5.2.5 S-1 (2) H-6.6-1孔 ー最新面とI/S混合層との関係(範囲B)ー

5.2.5 S-1 (3) K-10.3SW孔 一概要一

5.2.6 S-2·S-6

観察用薄片写真(M-12.5'_65R)

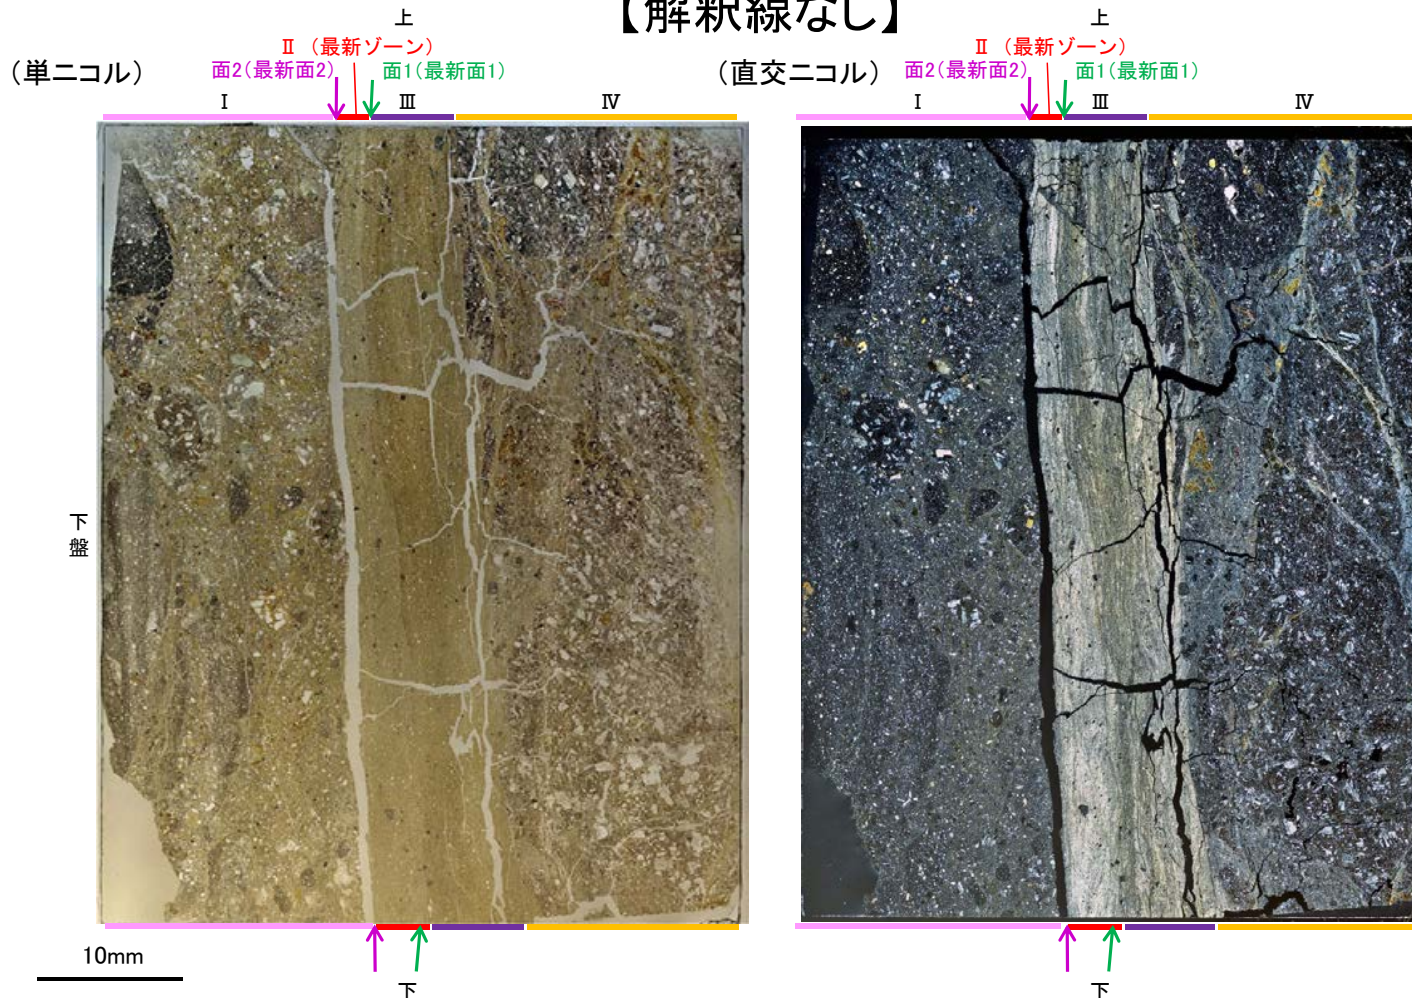
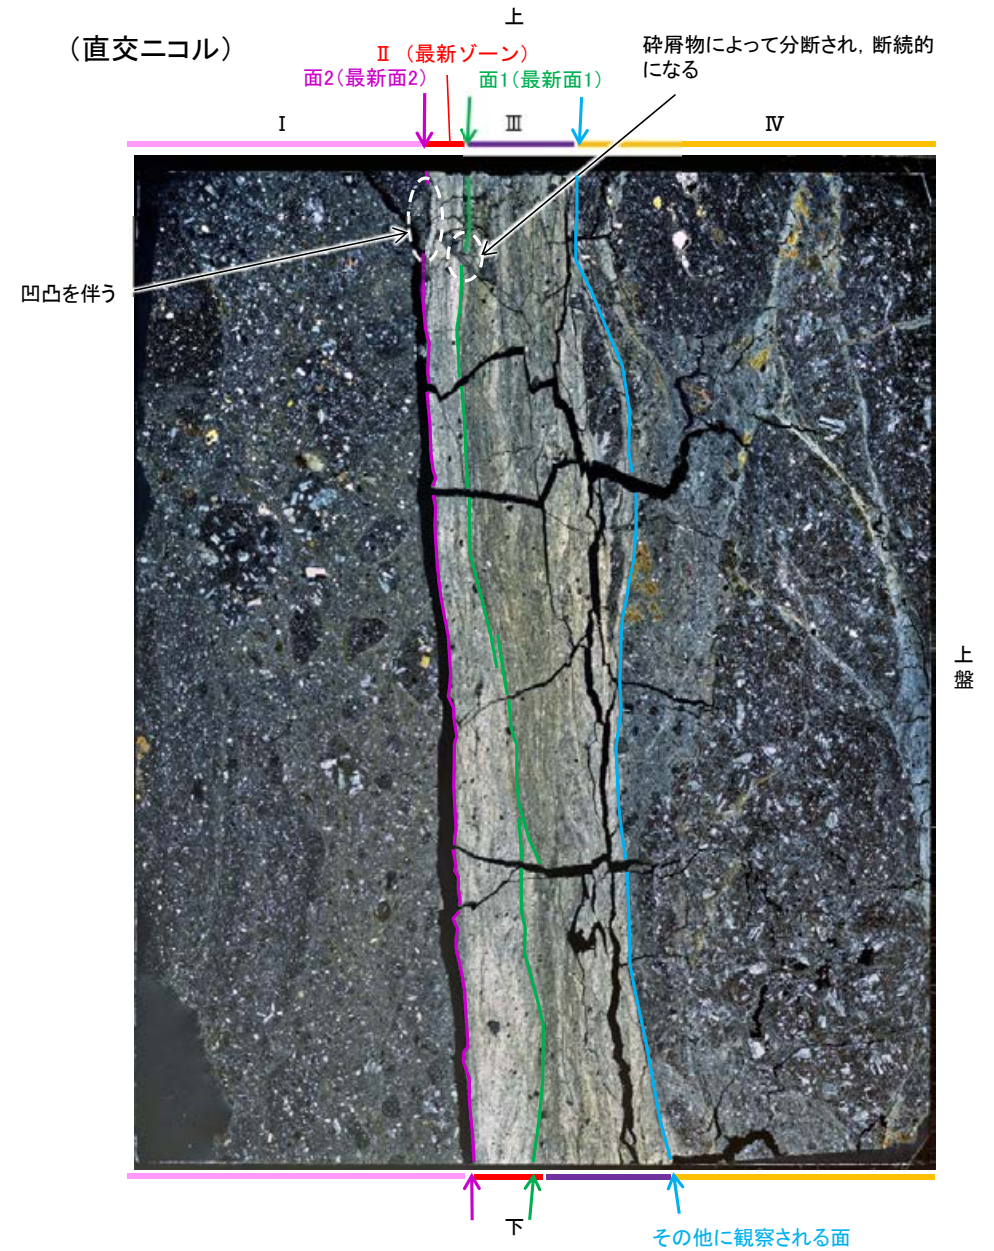
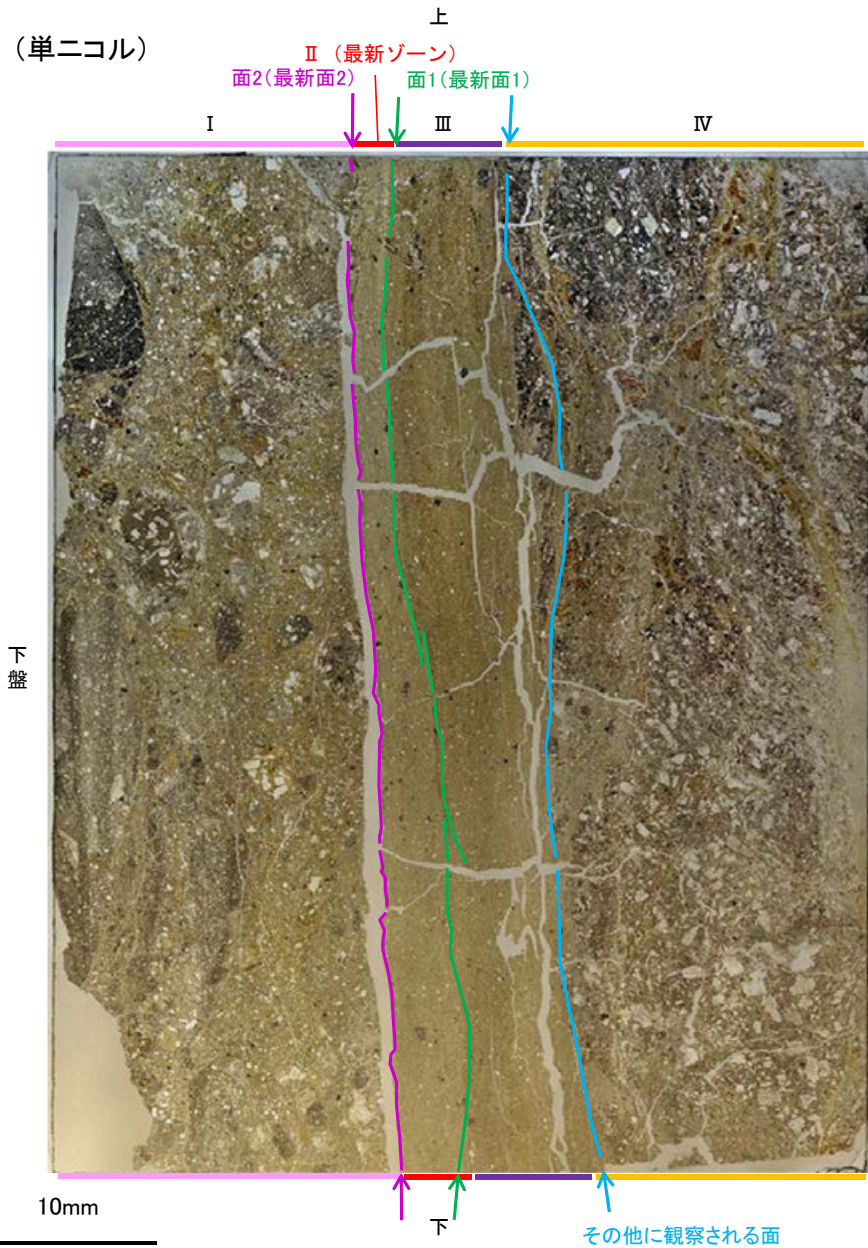
コメントNo.85, 87の回答

- 観察用薄片で実施した微視的観察(薄片観察)の結果, 色調や礫径などから, 下盤側よりⅠ～Ⅳに分帯される。
- そのうち, 最も細粒化している分帯Ⅱを最新ゾーンとして抽出した。
- 最新ゾーンと分帯Ⅲとの境界に, 面1(緑矢印)が認められる。面1は薄片上部では碎屑物によって分断され, 断続的になり連続性に乏しいが, 薄片中央～下部では直線性・連続性がよく, 全体として最新ゾーンの中では比較的直線性・連続性がよい面である。
- 最新ゾーンと分帯Ⅰとの境界に, 面2(紫矢印)が認められる。面2は薄片上部では凹凸を伴い直線性に乏しいが, 薄片中央～下部では直線性・連続性がよく, 全体として最新ゾーンの中では比較的直線性・連続性がよい面である。
- 面1, 面2は同程度の直線性・連続性を有することから, 面1を最新面1, 面2を最新面2とし, それぞれについて変質鉱物との関係を確認する。
- その他に観察される面として, 分帯Ⅲと分帯Ⅳとの境界面が認められるが, この面は湾曲し不明瞭であり, 直線性に乏しい。

範囲B写真

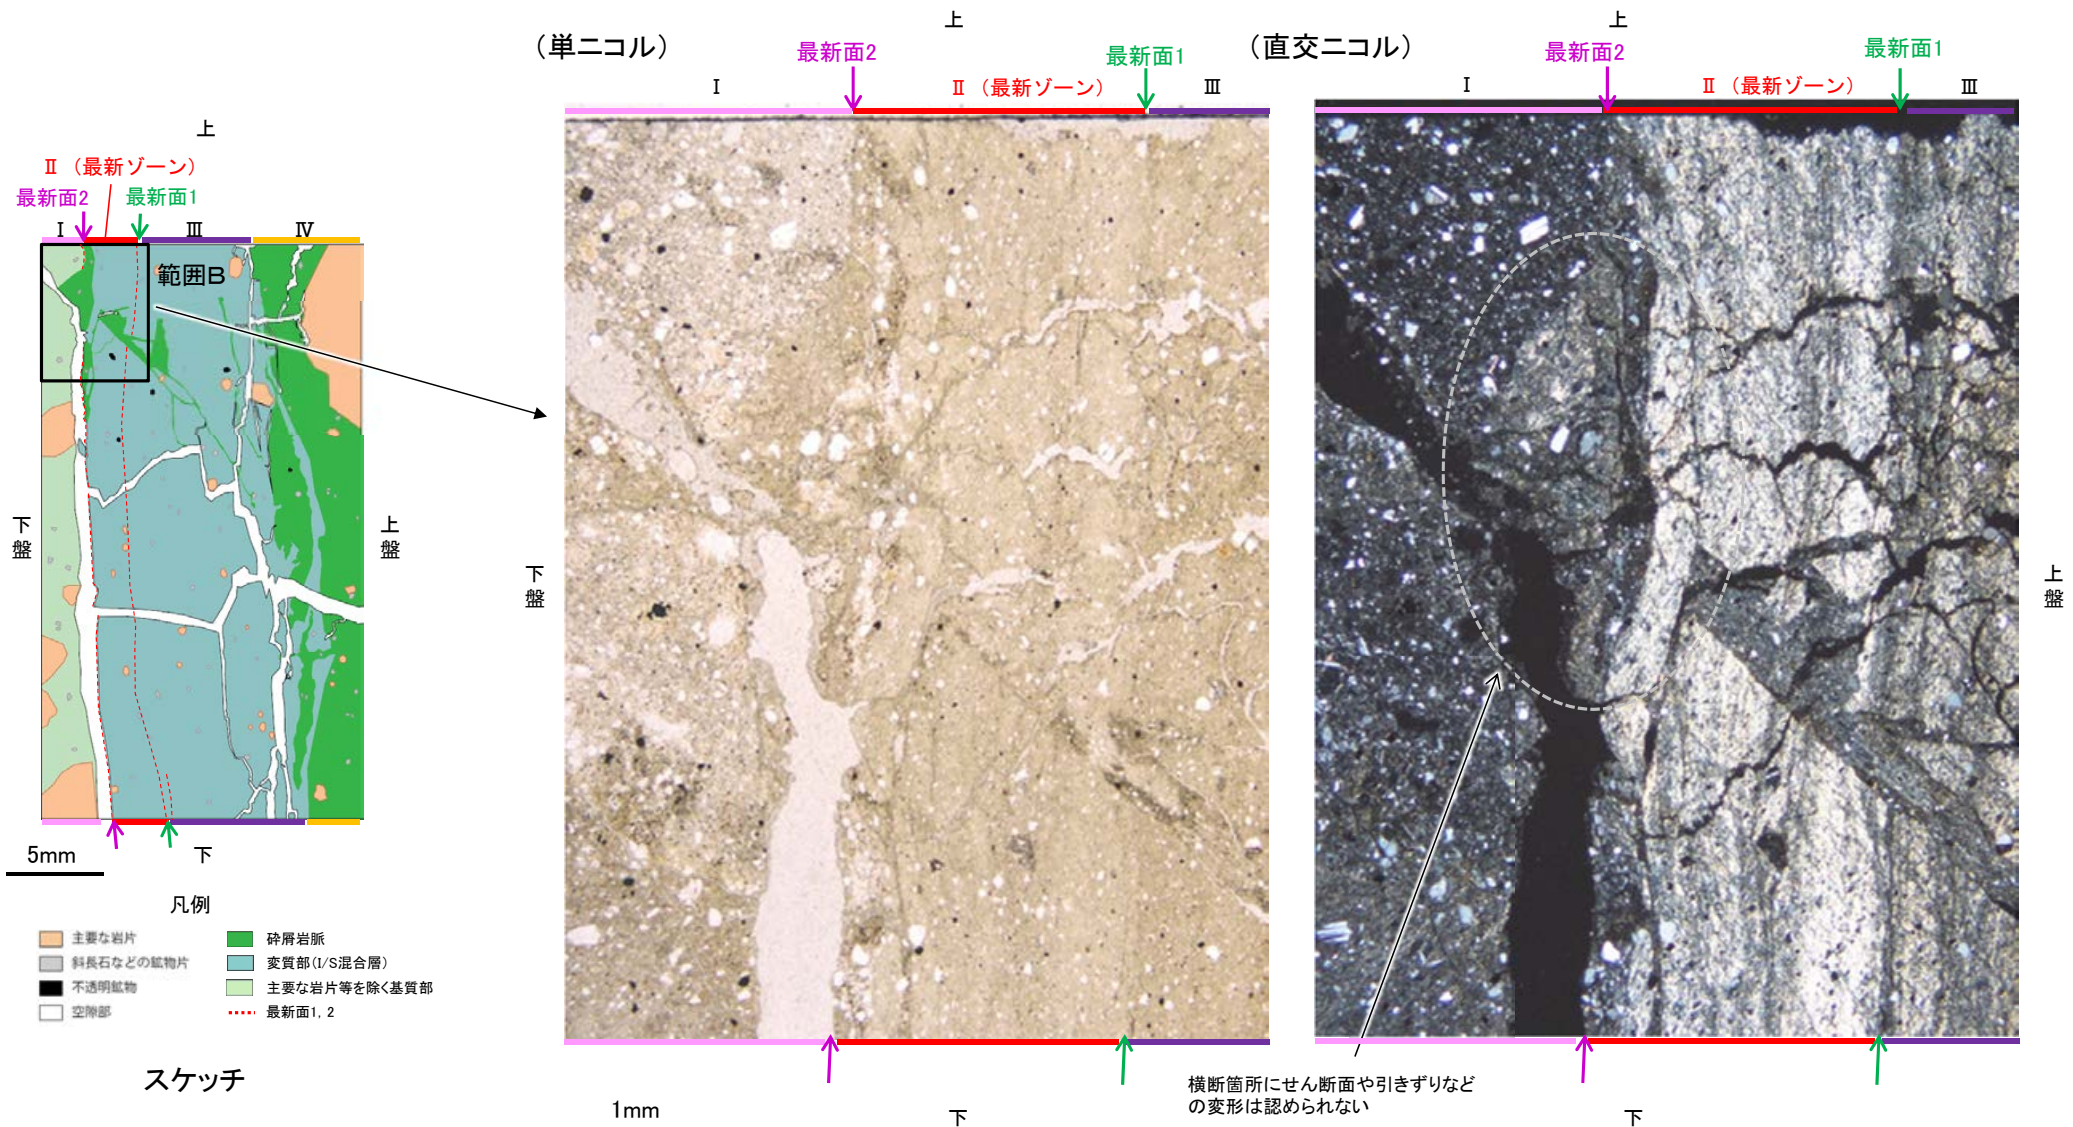
コメントNo.87の回答

○範囲Bにおいて詳細に観察した結果, 碎屑岩脈が最新面2を横断して分布し, 横断箇所にてせん断面や引きずりなどの変形は認められない。

5.2.6 S-2・S-6 (2) F-8.5' 孔 (補足) — 最新面と平行な割れ目についての検討 —

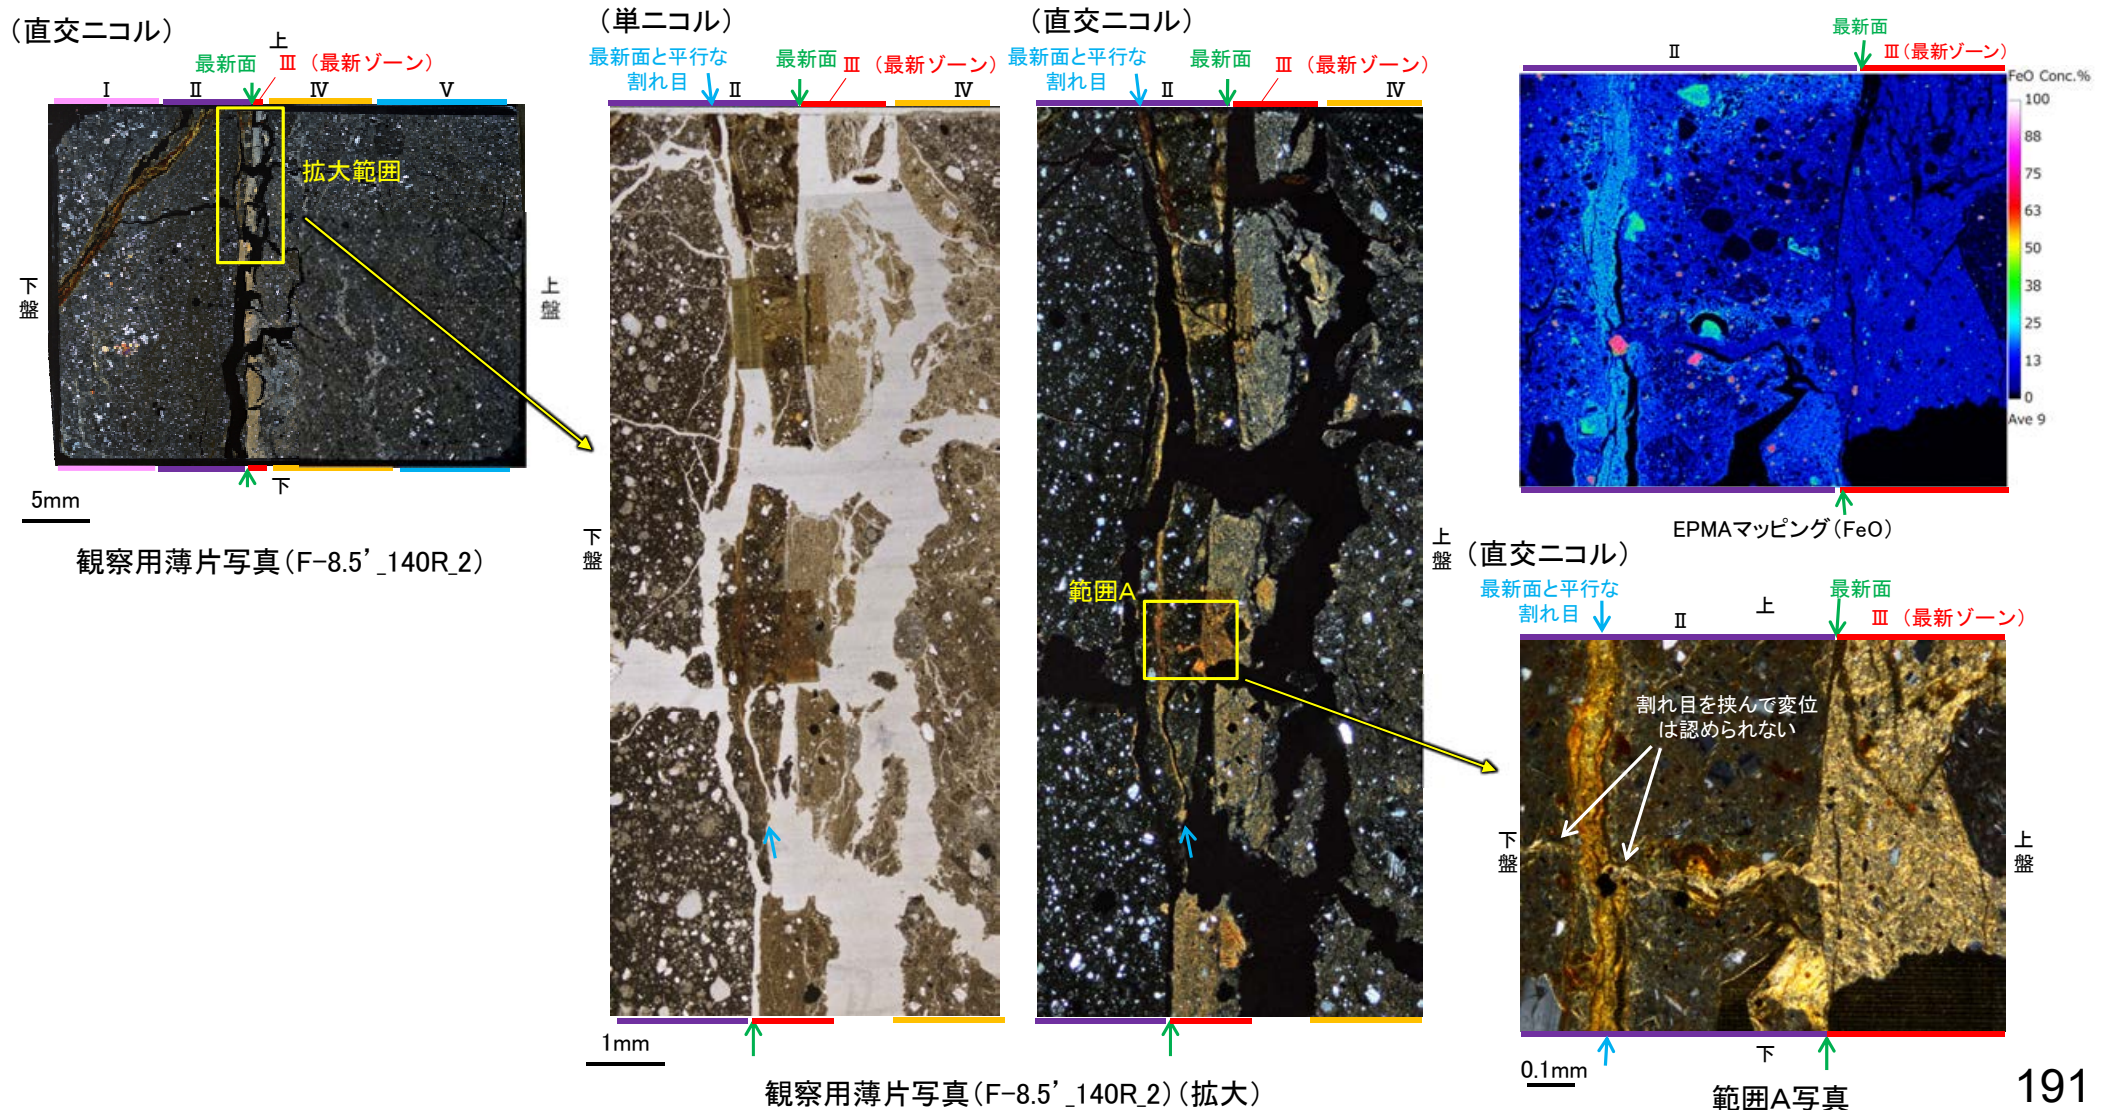
コメントNo.85の回答

- 観察用薄片で実施した微視的観察(薄片観察)の結果, 薄片上部において分帯Ⅱと分帯Ⅲとの境界に最新面と平行な割れ目が発達するが, 凹凸し直線性に乏しく, 薄片中央部で最新面に収斂している。
- また, この割れ目を充填する褐色の粘土鉱物が, 最新ゾーンから連続的に分布する粘土鉱物(I/S混合層)を切っているように観察されるが, 割れ目を挟んで両側に分布する粘土鉱物(I/S混合層)に変位は認められず, さらに褐色の粘土鉱物内には変形構造は認められない。
- EPMA分析(マッピング)結果によると, 褐色の粘土鉱物からは最新ゾーン内の粘土鉱物(I/S混合層)よりもFeOが相対的に高い。
- 以上のことを踏まえると, 最新面と平行に発達する割れ目はせん断面ではなく, 褐色の粘土鉱物が最新ゾーンから連続的に分布する粘土鉱物(I/S混合層)を切っているように見えるのは, 二次的な酸化鉄の沈着の影響によるものと考えられる。
